Estudo de Impacto de Vizinhaça (EIV)

PARECER 029/2026 – CEIV
COMISSÃO PERMANENTE DE ANÁLISE DE ESTUDO DE IMPACTO DE VIZINHANÇA
(CEIV)

Processo Administrativo nº: 63.389/2025 (1DOC)

Projeto/empreendimento: Supermercado Casarotto

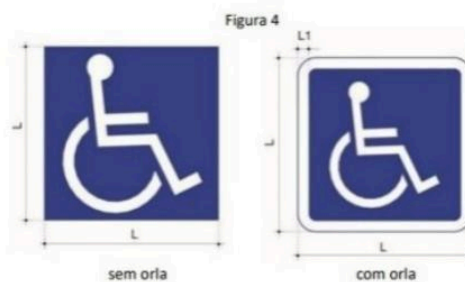
- Alterar o piso podotátil defronte ao rebaixo de meio-fio para acesso a vaga de carga e descarga. Os pisos de alerta deverão ser somente antecedendo ao rebaixo;

- Incluir o rebaixo de meio-fio de acesso a vaga PNE, proporcionando acessibilidade e rota acessível para desembarque da cadeira de rodas na área de proteção de estacionamento e posterior acesso à loja;

- Incluir a distância entre a borda da sinalização tátil de direcionamento e os obstáculos (rebaixamentos de guia, paraciclos, postes, paredes, vegetação, etc), respeitando a distância mínima de 0,60 m, já considerando o rebaixo de meio-fio de acesso a vaga PNE;

- Alterar a rota do piso podotátil, especialmente nas proximidades do bicicletário, de acordo com as diretrizes da NBR 9050 e NBR 16537;

3ª consideração CEIV: Reitera-se a solicitação;

1.4. Numeração

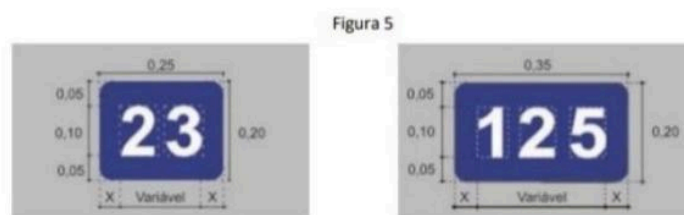
- Incluir a sinalização horizontal (Símbolo Internacional de Acesso – SIA) e as dimensões da vaga PNE, conforme Resolução Contran nº 965/2022 e imagens a seguir:

Todas as vagas reservadas em áreas de estacionamento privado de uso coletivo devem ser numeradas. O numeral deve ter altura de 0,10m, na cor branca, inserido num retângulo azul, conforme exemplo de aplicação da Figura 5, exceto quando o pavimento for também azul, conforme Figura 6.
